# 新竹縣政府工程查核代表照片表

工程名稱：新竹縣尖石鄉新樂村8鄰武漢部落簡易自來水系統及烏嘴部落簡易自來水系統2件工程

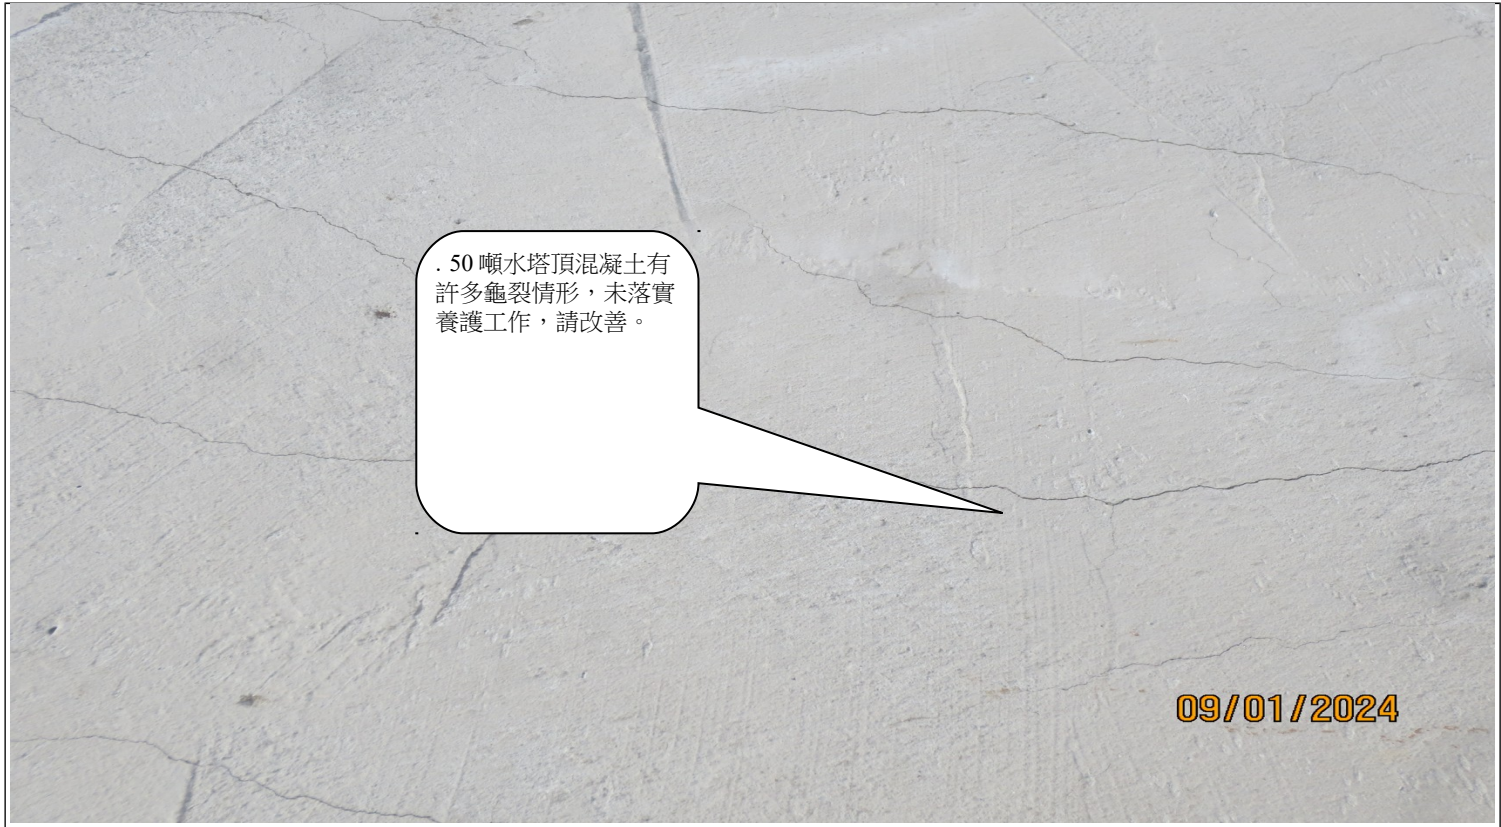
50噸水塔出水口混凝土底部有蜂窩及底部收邊不良，請修補。

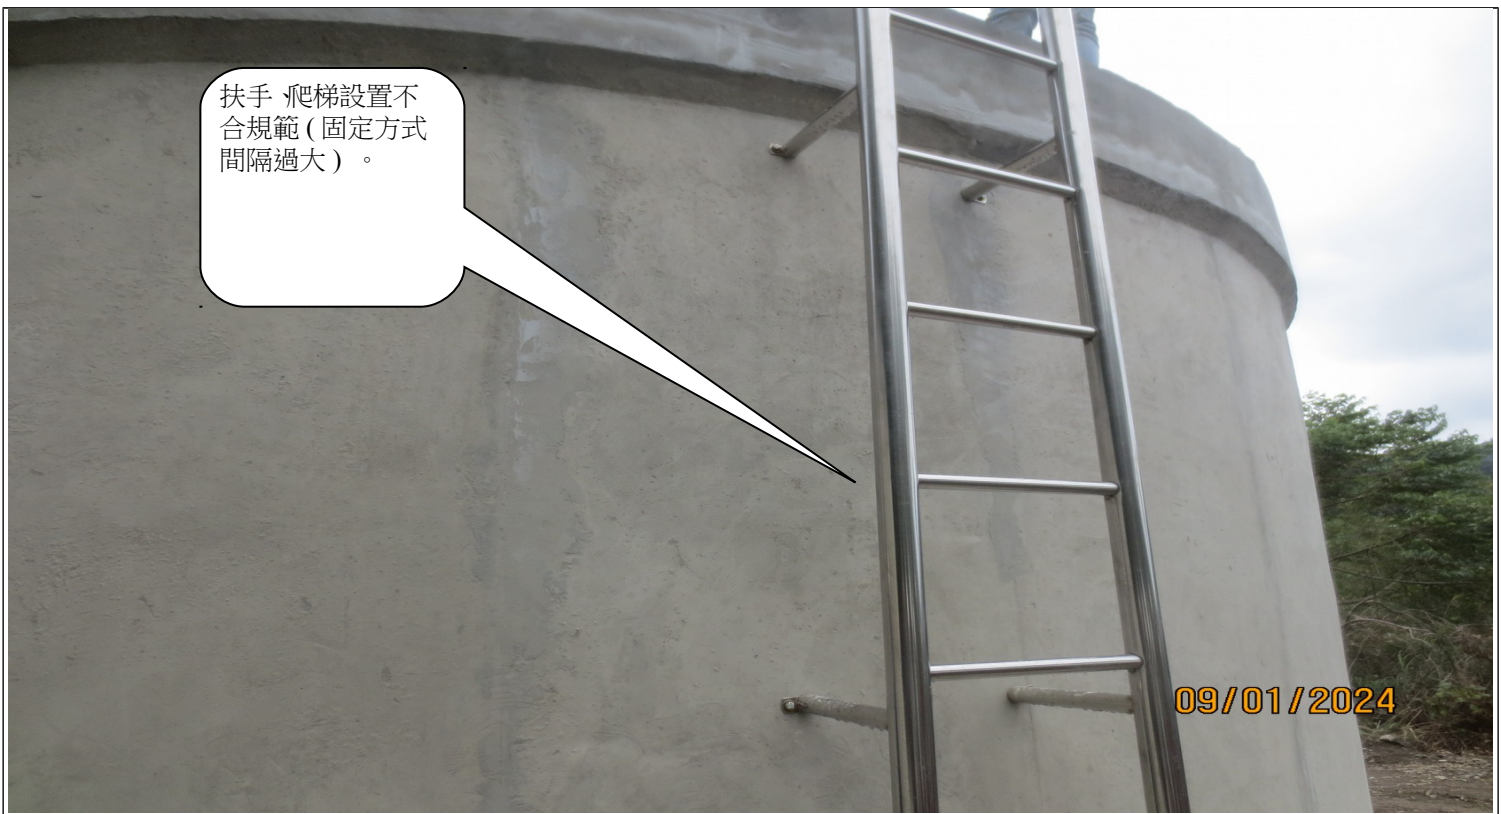
50 噸水塔頂混凝土有許多龜裂情形，未落實養護工作，請改善。
